**Progetto: Progetto eolico denominato "Monte Cerchio" della potenza complessiva di 43,4 MW e relative opere connesse, sito nei Comuni di CAIRO MONTENOTTE e CENGIO in provincia di Savona e SALICETO in provincia di Cuneo**

**Codice Procedura: 10686**

Documento di raccolta delle osservazioni generali e tecniche con elenco della documentazione tecnica di supporto - Codice procedura 10686

**Osservazioni di carattere tecnico e sulla salute per gli effetti della rottura degli organi rotanti (parco eolico Montecerchio)**

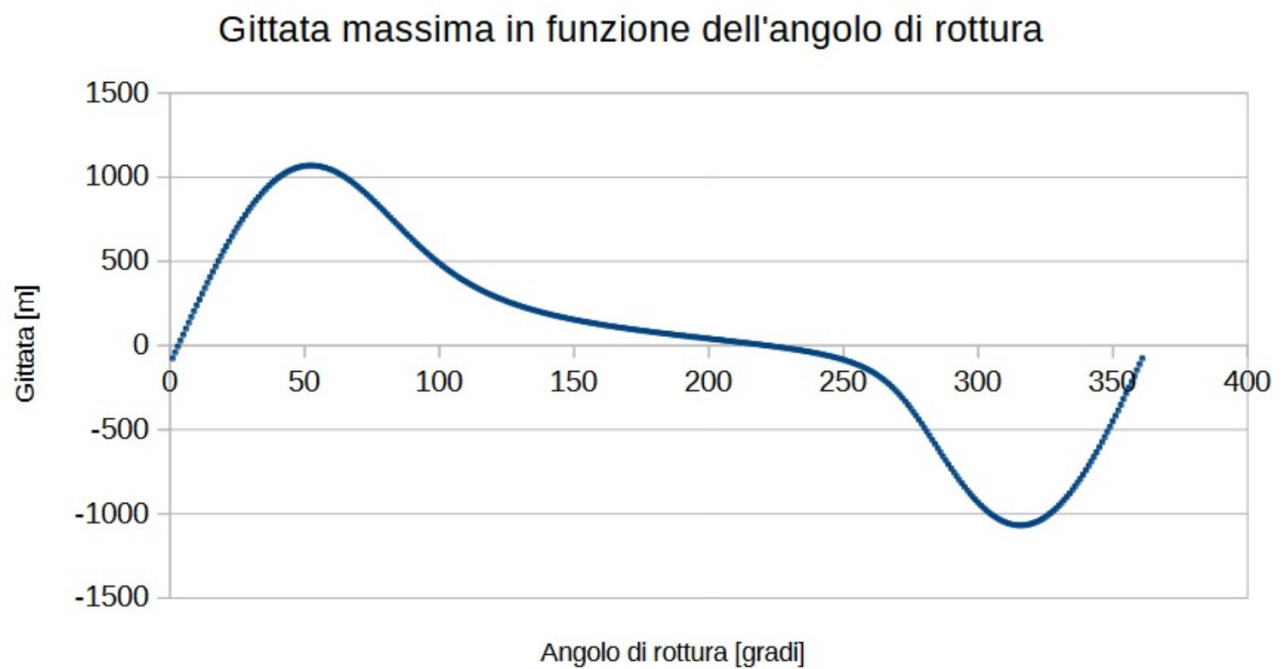
Considerando le stesse ipotesi e metodologie di calcolo della relazione [ID1], si ipotizza il distacco di un frammento di lunghezza pari al 10% della pala e localizzato alla sua estremità, nelle stesse condizioni di velocità di rotazione massima.

Ai fini della maggior sicurezza, si analizza il caso peggiore, cioè che la forma del frammento distaccato, a causa della sua esigua lunghezza rispetto alla dimensione della pala, sia compatta e compia un moto irrotazionale di tipo balistico alimentato dalla velocità tangenziale iniziale e successivamente soggetto alla sola attrazione gravitazionale.

Attraverso l'analisi cinematica del frammento distaccato, assimilabile ad un punto materiale, si calcolano numericamente, attraverso il calcolatore, gli angoli di distacco in cui la gittata è massima.

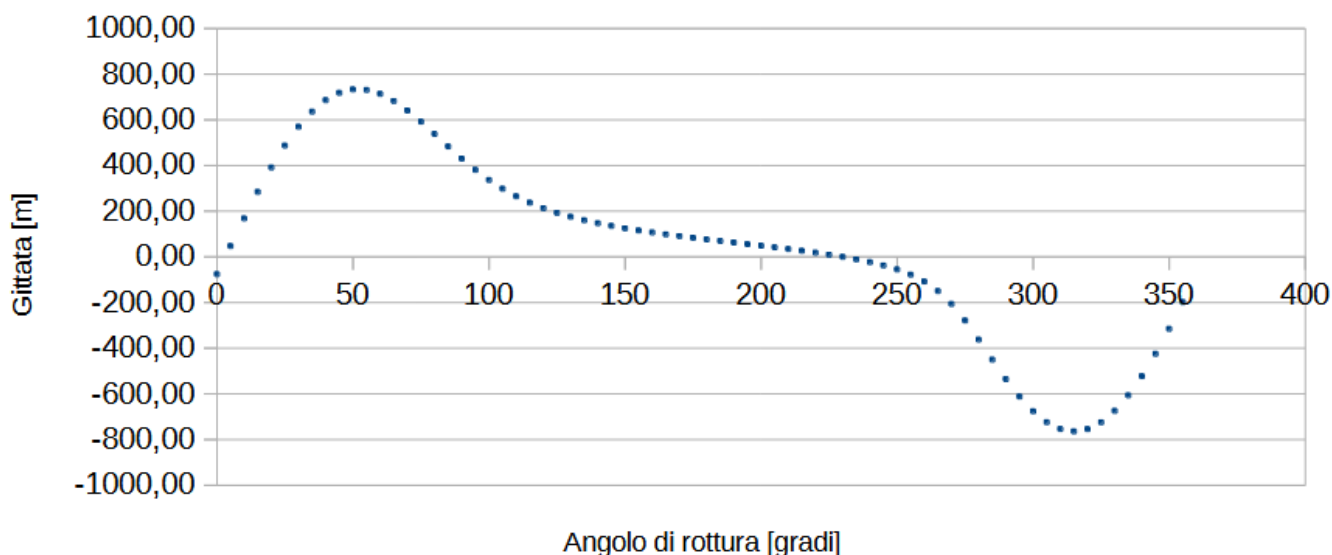
Se si applica una riduzione della velocità tangenziale iniziale pari al 30% ad approssimazione della perdita di energia cinetica causata dall'attrito dell'aria, ipotesi altamente semplificativa e non

necessariamente attendibile in quanto non si conosce a priori la forma che potrà assumere il detrito e quindi l'azione frenante potrebbe essere minore, i risultati di gittata ottenuti sono i seguenti:

**Figure 3: Raggio di gittata massima dei frammenti per AG6 ed AG7 che coinvolge diverse abitazioni con famiglie e bambini (risultati caso 1)**

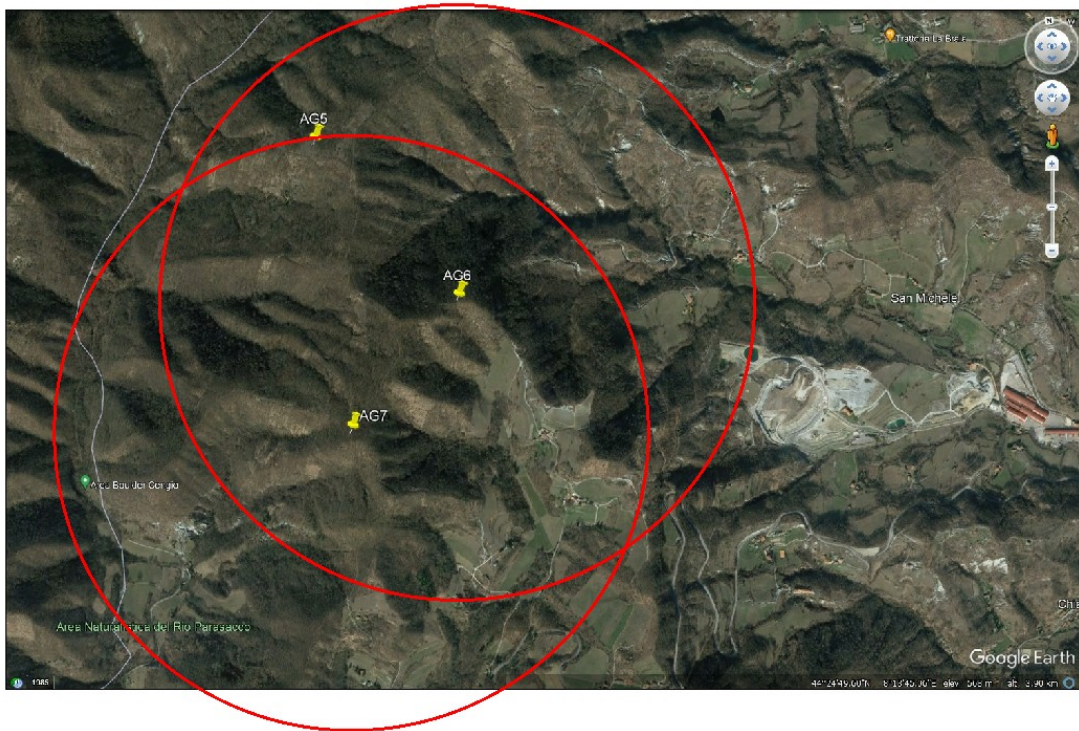
Nel caso dell'impianto eolico del progetto in esame è possibile rilevare che gli aerogeneratori AG6 ed AG7 sono collocati ad una distanza tale da risultare pericolosa per la salute dei ricettori posti nelle vicinanze quali

Tali ricettori, infatti, si trovano ad una distanza inferiore alla massima distanza di gittata calcolata di **1068 metri**.

Consci dell'importanza dell'opera e del suo ruolo fondamentale nel soddisfacimento dei requisiti ambientali che il nostro Paese ha intrapreso, al fine di tutelare comunque la sicurezza e la salute dei ricettori, che sono persone, famiglie, bambini, animali e non un'entità astratta, chiediamo che venga effettuata una **revisione del progetto** e gli aerogeneratori vengano situati in posizione più lontana dalle abitazioni.

**Figura 4: Raggio di gittata massima dei frammenti per AG6 ed AG7 che coinvolge diverse abitazioni con famiglie e bambini con riduzione della velocità tangenziale iniziale del 30% (risultati caso 2)**

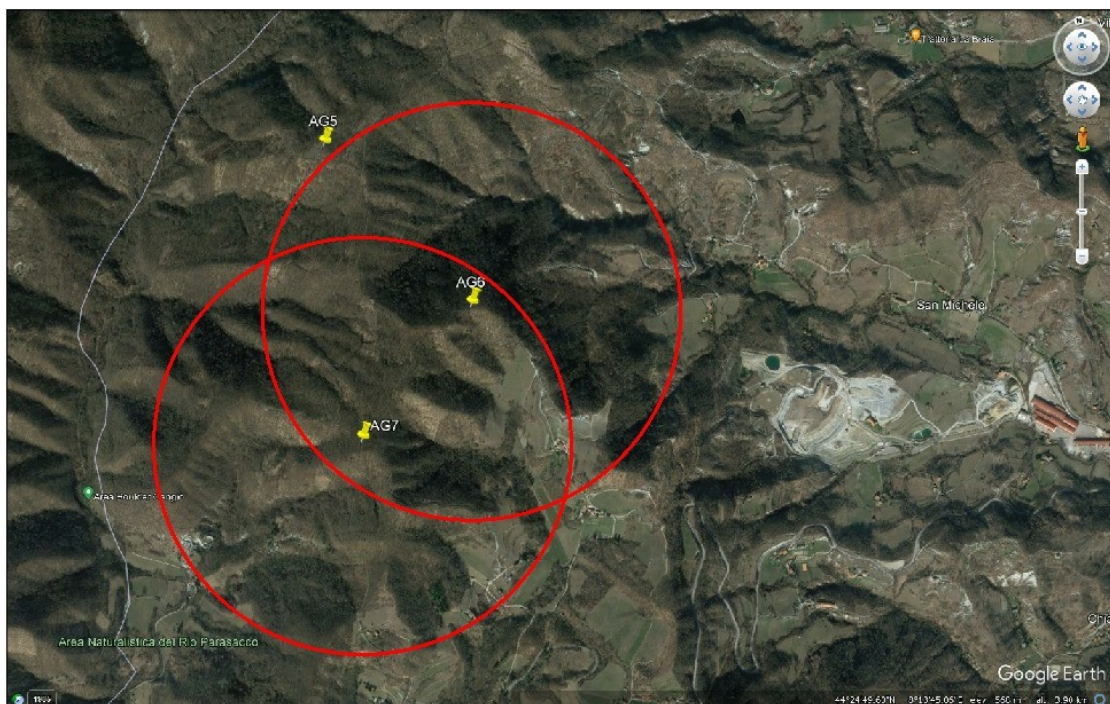
Anche nell'ipotesi (caso 2), meno favorevole alla sicurezza dei ricettori nei pressi di AG6 ed AG7 della riduzione della velocità tangenziale del 30% al momento del distacco dovuta all'attrito aerodinamico, operazione del tutto aleatoria in quanto non è possibile stabilire a priori la forma dell'eventuale detrito e quindi l'entità dell'attrito aerodinamico a cui sarà sottoposto, il raggio di proiezione dei frammenti (**764 metri**) alla massima velocità di rotazione delle pale prima del cut-off, e quindi in condizioni di funzionamento raggiungibili senza ipotizzare ulteriori avarie, è tale da includere pienamente le abitazioni di cui sopra, costituendo un potenziale pericolo che non è possibile ignorare.

Seppure si voglia ammettere una riduzione della velocità tangenziale pari al 30%, come da relazione di calcolo di partenza, detti **ricettori si mantengono pienamente all'interno dell'area di possibile ricaduta dei detriti.**
